Hoogheemraadschap van
Rijnland

**Partiële herziening Peilbesluit
Zuid- en Noordeinderpolder:
peilvak OR-4.12.1.17
(voormalig peilvak OR-4.12.1.3-OOST)**

Onderdeel van Watergebiedsplan Nieuwkoop eo.

Oud figuur 7.7: Peilvakken variant C Zuid- en Noordeinderpolder.

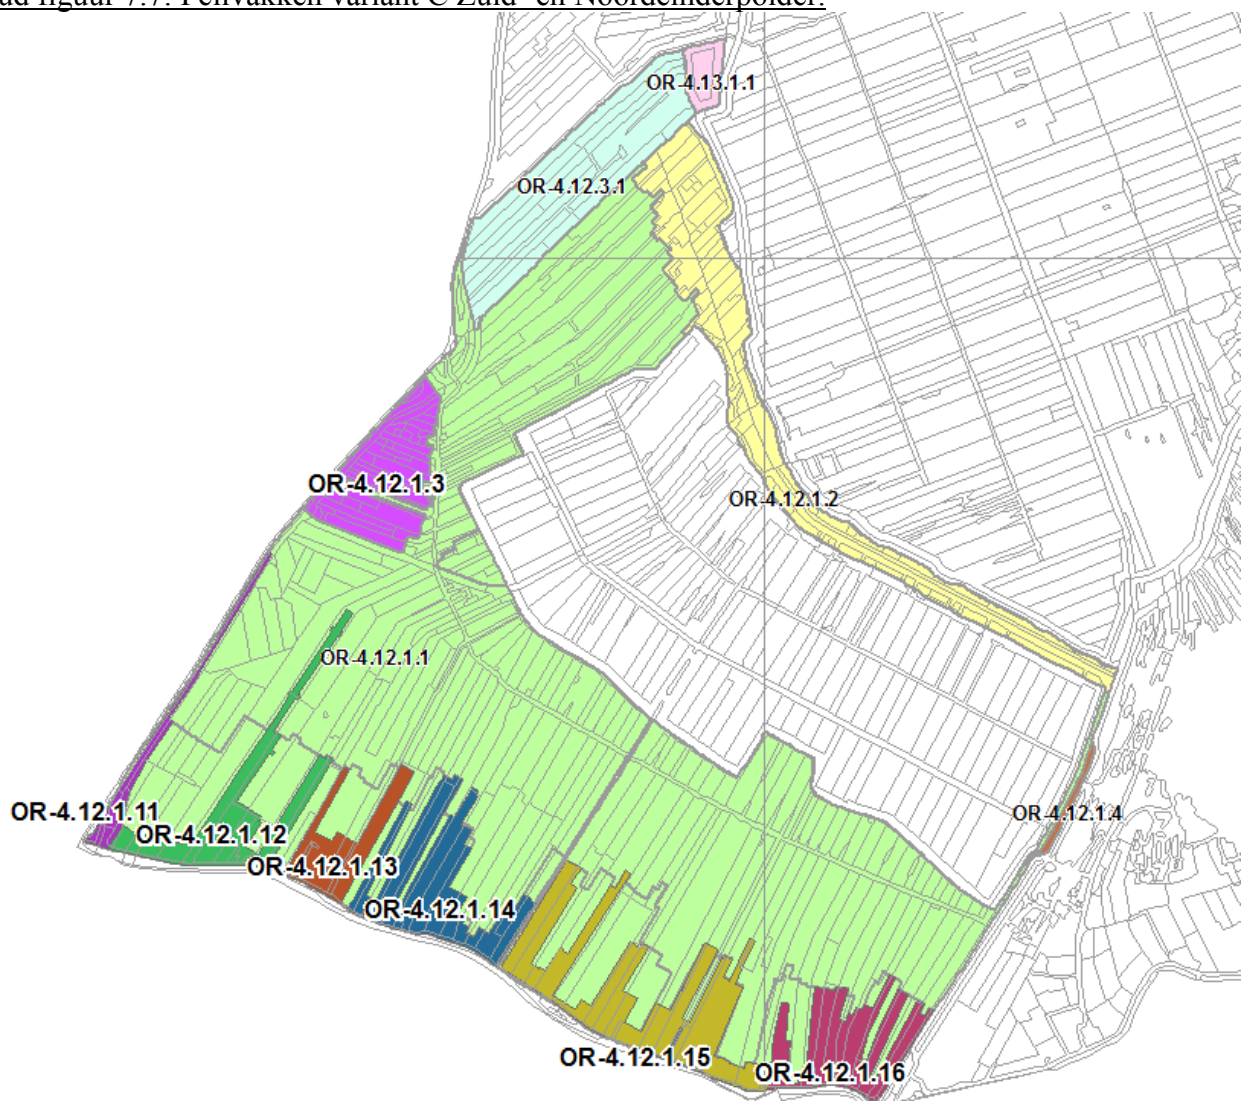
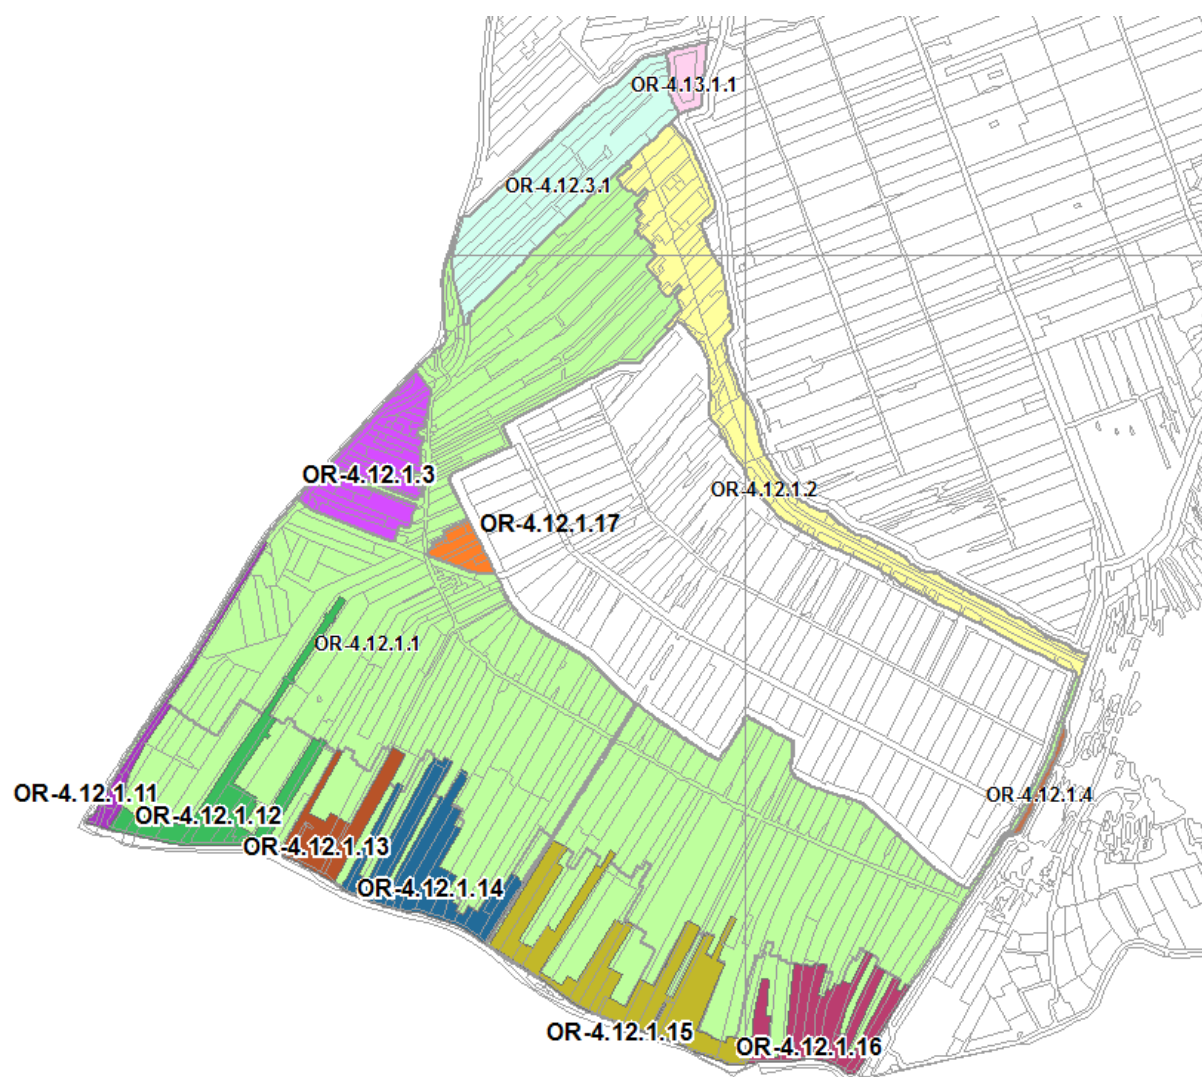
In variant C verandert de peilvakindeling door een aantal peilvakken samen te voegen. De peilvakken OR-4.12.1.3(oost) en OR-4.12.1.3(west) zijn aparte peilvakken geworden toen het peil in het hoofdpeilvak OR-4.12.1.1 verlaagd is bij het instellen van het vigerende peilbesluit. Beide peilvakken worden via een opmalingspompje uit het hoofdpeilvak voorzien van water. De waterdiepte in dit gebied zou bij het lagere peil te klein geworden zijn in verband met de aanwezige bagger in de watergangen en ook vreesde men voor schade aan bebouwing. Het peilvak OR-4.12.1.3(oost) wordt nu weer bij peilvak OR-4.12.1.1 gevoegd na baggeren en maatregelen ter bescherming van kwetsbare bebouwing en om schade aan de buxusteelt op een perceel te voorkomen. Peilvak OR-4.12.1.3(west) blijft in stand.

In variant C verandert de peilvakindeling door een aantal peilvakken samen te voegen. De peilvakken OR-4.12.1.3(oost) en OR-4.12.1.3(west) zijn aparte peilvakken geworden toen het hoofdpeilvak OR-4.12.1.1 verlaagd is bij het instellen van het peilbesluit in 1995. Beide peilvakken worden via een opmalingspompje uit het hoofdpeilvak voorzien van water. De waterdiepte in dit gebied zou bij het lagere peil te klein geworden zijn in verband met de aanwezige bagger in de watergangen en ook vreesde men voor schade aan bebouwing. Beide peilvakken blijven bestaan. Een peilverlaging is niet wenselijk in verband met mogelijke schade aan bebouwing veroorzaakt door ongelijke zettingen. Omdat de peilvakken onderling niet met elkaar zijn verbonden, krijgen beide peilvakken een eigen nummer. Voormalig peilvak OR-4.12.1.3(west) is peilvak OR-4.12.1.3 geworden en voormalig peilvak OR-4.12.1.3(oost) wordt peilvak OR-4.12.1.17.

Nieuw figuur 7.7: Peilvakken variant C Zuid- en Noordeinderpolder.

Nieuw figuur 7.8 Peilafwijkingen variant C Zuid- en Noordeinderpolder:

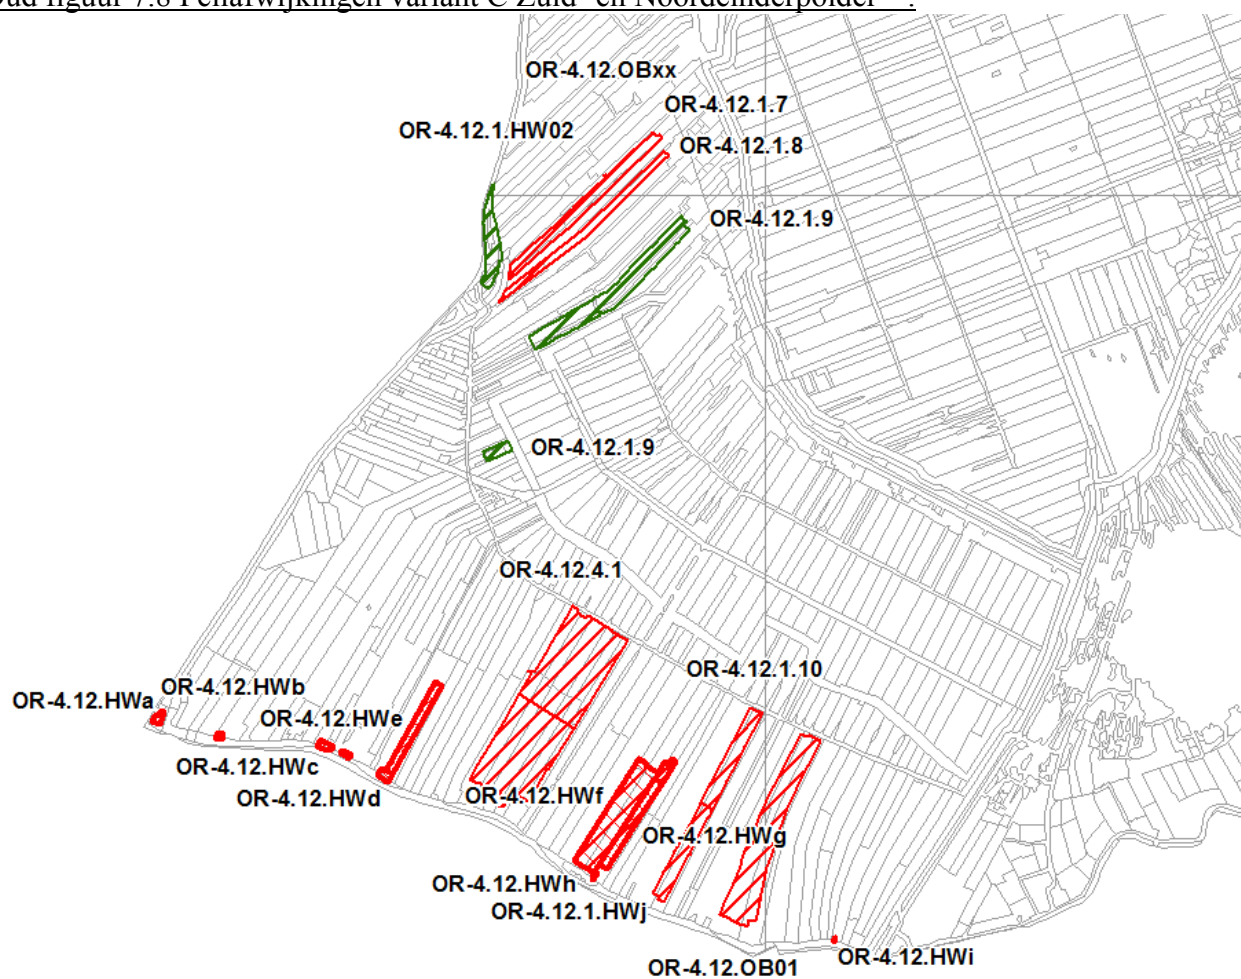
Ook de voettekst bijhorende bij bovenstaand figuur moet worden gewijzigd:

In deze figuur ontbreken de nieuwe hoogwatervoorziening OR-4.12.HWk t.b.v. het perceel met buxus op Nieuwkoopseweg 1b en de onderbemaling OR-4.12.OB03 ter hoogte van Zierendeweg 2. Beide zijn wel weergegeven op kaart B6.7 'Zuid- en Noordeinderpolder Peilvoorstel - Variant C'.

In deze figuur ontbreekt de nieuwe onderbemaling OR-4.12.OB03 ter hoogte van Zierendeweg 2. Deze is wel weergegeven op kaart B6.7 'Zuid- en Noordeinderpolder Peilvoorstel - Variant C'.
